Stellungnahme zum Hintergrundpapier Steinkohle (MULNV)

Entwurf des Bewirtschaftungsplans 2022-2027 für Nordrhein-Westfalen

**Begründung für die Inanspruchnahme von Ausnahmen von den
Bewirtschaftungsplänen**

21. Dezember 2021

Abbildung 3: Grubenwasserkonzept der RAG (Veröffentlichung 2019 [8])

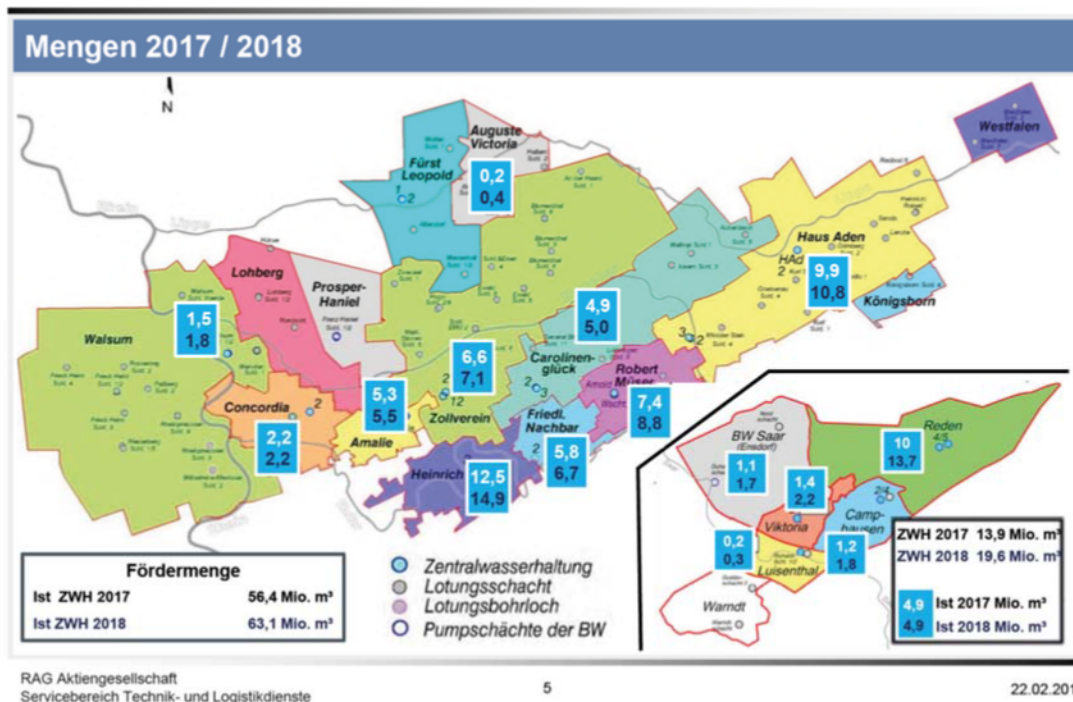
Die stofflichen und temperaturmäßigen Eigenschaften/Zusammensetzungen der Grubenwässer werden in keiner dieser Veröffentlichungen der RAG berücksichtigt, geschweige denn wissenschaftlich diskutiert
